***INTEGRAZIONI ALLO STUDIO
DI IMPATTO AMBIENTALE***

***Progetto di perforazione pozzo
Calipso 5 DIR***

***Concessione di coltivazione
idrocarburi B.C14.AS***

Doc. SICS 219_Integraz
Studio di Impatto Ambientale
Progetto "Calipso 5 Dir"

Figura 2-1: Schema del cassonetto multibenna e del relativo coperchio metallico

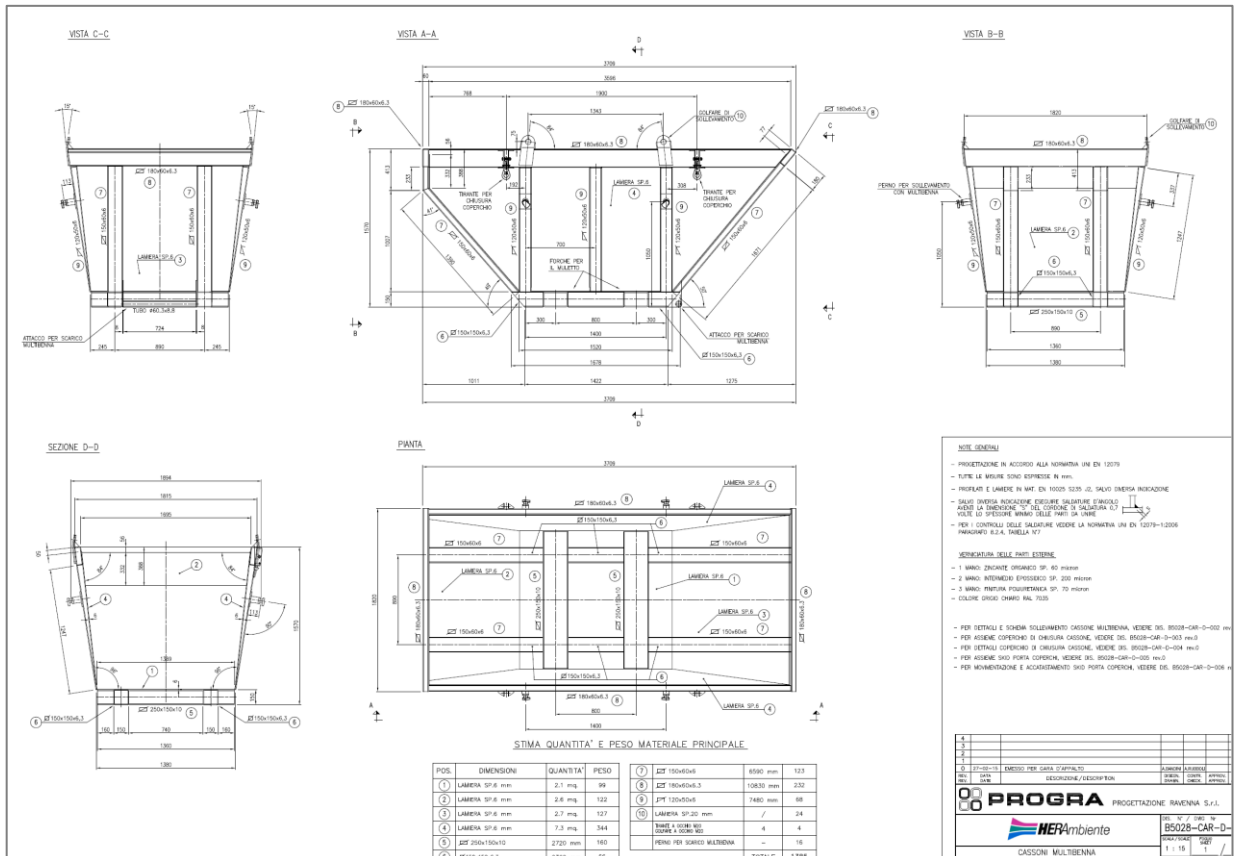
3) *Fornire la descrizione dettagliata dei sistemi di raccolta ed accumulo dei rifiuti, delle acque oleose e di lavaggio, con particolare riferimento alle caratteristiche dei contenitori utilizzati per l'accumulo sull'impianto di perforazione e modalità e frequenza del trasferimento sui mezzi navali.*

- I rifiuti solidi assimilabili agli urbani vengono raccolti in appositi cassonetti multibenna in metallo con capacità ~6 m³ e saranno chiusi con telone impermeabile, sia durante il riempimento a bordo del Jack Up che durante il trasferimento sul Supply Vessel tramite Gru. La frequenza di tale trasferimento non sarà fissa ma varierà in funzione delle operazioni di pozzo e sarà indicativamente di 3 volte a settimana.
- I rifiuti solidi derivanti da attività di perforazione (fluidi e rifiuti di perforazione contenenti barite) vengono raccolti in appositi cassonetti multibenna in metallo con capacità di ~6 m³. Una volta riempiti, tali cassonetti verranno coperti con coperchi rigidi metallici (dotati di guarnizioni di tenuta) e verranno trasferiti sul Supply Vessel tramite Gru. La frequenza di tale trasferimento

- I rifiuti liquidi (fangosi e acquosi) vengono raccolti all'interno della vasca in metallo "Pollution Tank" allocata sul Main Deck del Jack Up. Tale vasca è dotata di pompe di lancio per il trasferimento sui mezzi navali, tramite apposite manichette del Jack Up. La frequenza di tale trasferimento non sarà fissa ma varierà in funzione delle operazioni di pozzo e sarà indicativamente di 3 volte a settimana.

Per meglio comprendere quanto sopra descritto si riportano di seguito il disegno e le foto dei cassonetti multibenna (Figura 2-1 e Figura 2-2), le foto della vasca Pollution Tank (Figura 2-3)

Figura 2-4: Main Deck Zero Pollution System (estratto di Tavola 1)

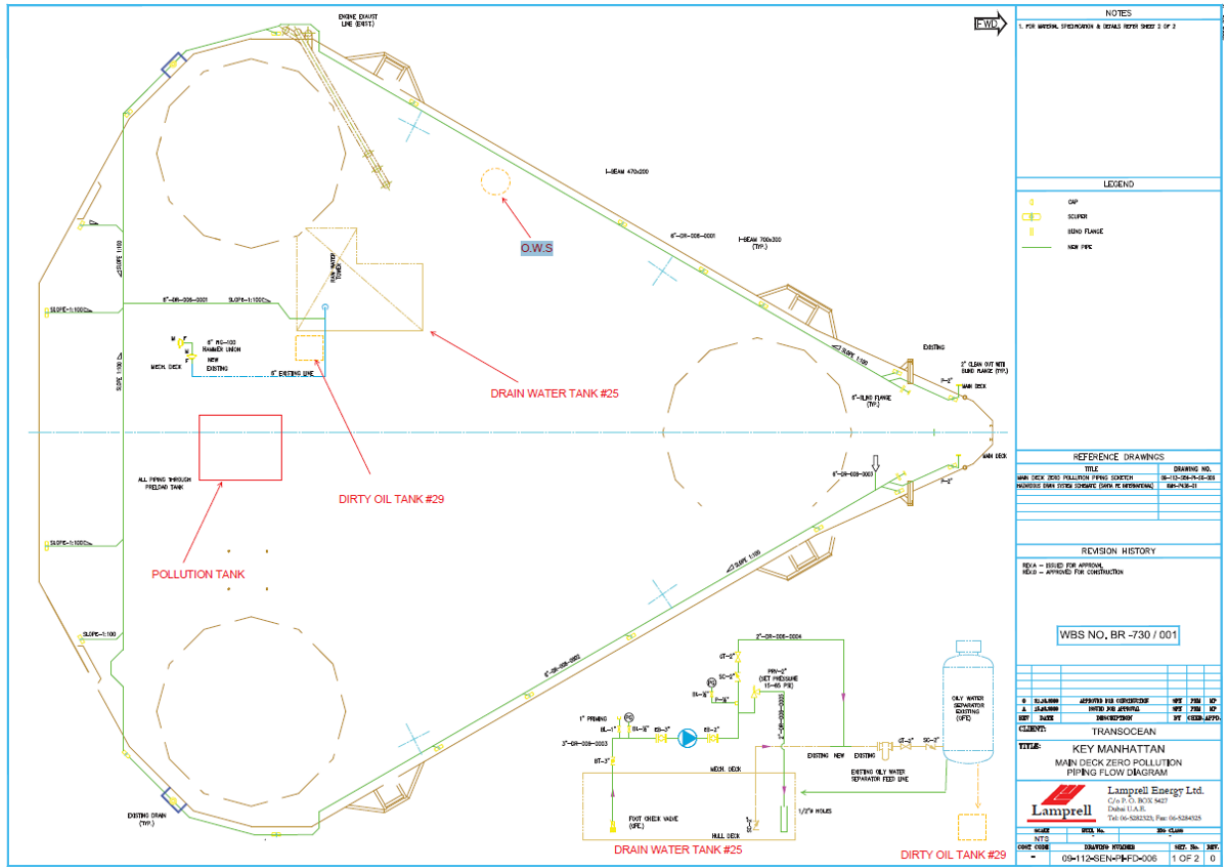
4) *Fornire la planimetria a scala di dettaglio e opportune sezioni dello scafo dell'impianto di perforazione in cui sono indicati i suddetti sistemi.*

In Figura 2-4 si riporta lo schema del sistema di raccolta delle acque meteoriche e di lavaggio sul Main Deck (si veda Tavola 1 allegata). Tali acque (si vedano le linee di flusso verdi in Figura 2-4) confluiscono nella Drain Holding Tank n.25 e vengono successivamente inviate all'Oil Water Separator, il quale riceve anche le acque di sentina.

- Acque di lavaggio che verranno inviate alla Drain Tank n.25 e rilanciate in Pollution Tank;
- Olio che verrà inviato alla Tank n.29 e poi raccolto in fusti.

Figura 2-8: Distribuzione delle aree di sviluppo delle specie di pesci individuate nelle vicinanze della piattaforma Calipso (fonte: MediSeH 2013, elaborazione cartografica Amec Foster Wheeler – stralcio di Tavola 4)

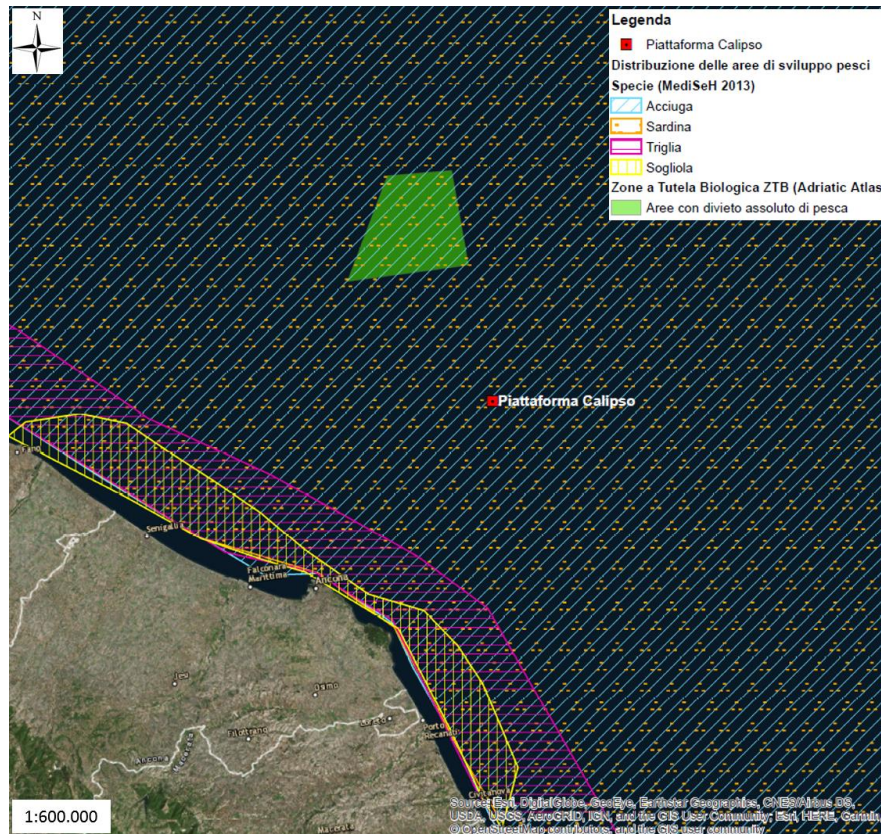
6) *Predisporre un elaborato cartografico, in scala adeguata, dal quale si rilevi la presenza di aree sensibili, nursery e ZTB (istituite e/o istituende), la distanza e l'eventuale sovrapposizione con le aree da indagare predisponendo una dettagliata relazione che individui l'eventuale incidenza dell'intervento sulle aree di massimo reclutamento.*

Le distribuzioni delle aree di sviluppo e di riproduzione delle specie di pesci sopra elencate, nelle vicinanze dell'Area di Progetto, sono rappresentate in Tavola 4 e in Tavola 5 rispettivamente.

Sulla base di tali rappresentazioni (di cui si riporta uno stralcio in Figura 2-8 e in Figura 2-9), elaborate usufruendo dei dati raccolti nell'ambito del Progetto MediSeH (Mediterranean Sensitive Habitats; Aprile 2013), si evidenzia che:

- la Piattaforma Calipso, già esistente, si ubica entro le aree di sviluppo di sardine e acciughe, mentre si colloca a una distanza minima di circa 25 km e 31 km dalle aree di sviluppo di triglie e sogliole rispettivamente; non si identificano aree di sviluppo del nasello nella zona indagata;
- la Piattaforma Calipso, già esistente, si ubica entro le aree di riproduzione di sardine e acciughe, mentre si colloca a una distanza minima di circa 16 km, 28 km e 56 km dalle aree di sviluppo di triglie, sogliole e naselli rispettivamente.
